**AVTOVAZ**

# Устранение несоответствия по перетиранию шланга радиатора охлаждения о жгут проводов двигателя а/м LADA XRAY.

27.10.2017

Крепление отводов хомутом.

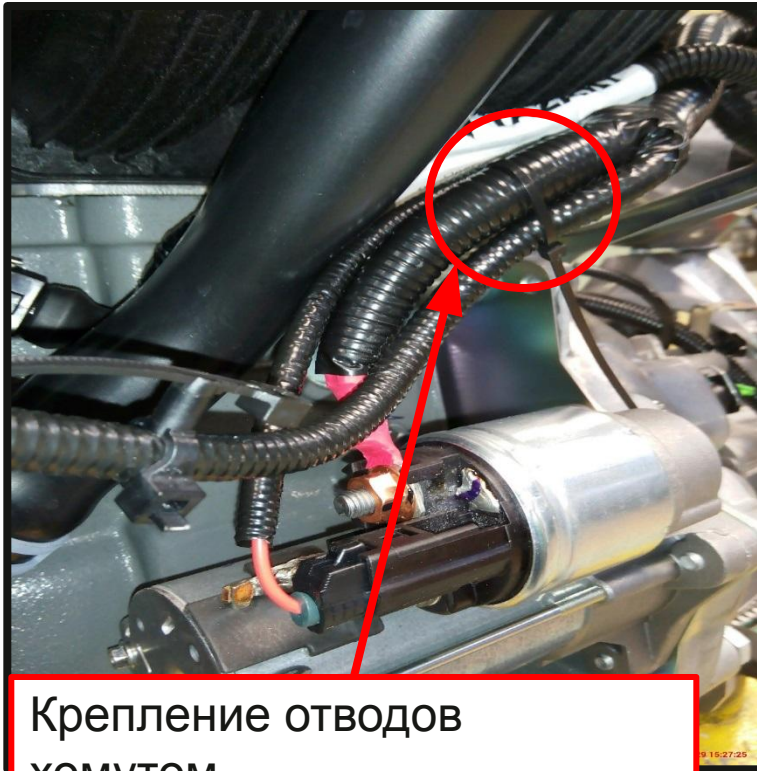
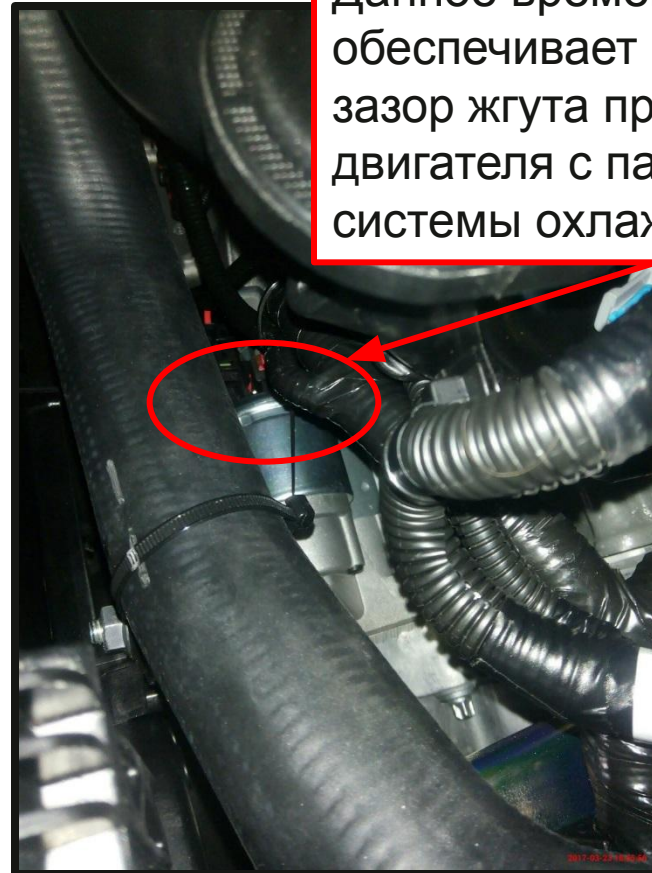
Данное временное решение обеспечивает зазор жгута проводов двигателя с патрубком системы охлаждения.

Притянуть отвод жгута проводов двигателя на генератор к стволу отвода на стартер хомутом 7703085044 как показано на фото с разворотом остаточной длины к двигателю.

1. Для устранения несоответствия, при закручивании клеммы на стартер, придерживать рукой жгут проводов для исключения прокручивания клеммы. Таким образом жгут будет дистанцироваться от патрубка радиатора.
2. Притянуть отвод жгута проводов двигателя на генератор к стволу отвода на стартер хомутом 7703085044 как показано на фото с разворотом остаточной длины к двигателю.
3. Излишки хомута отрезать ножницами.
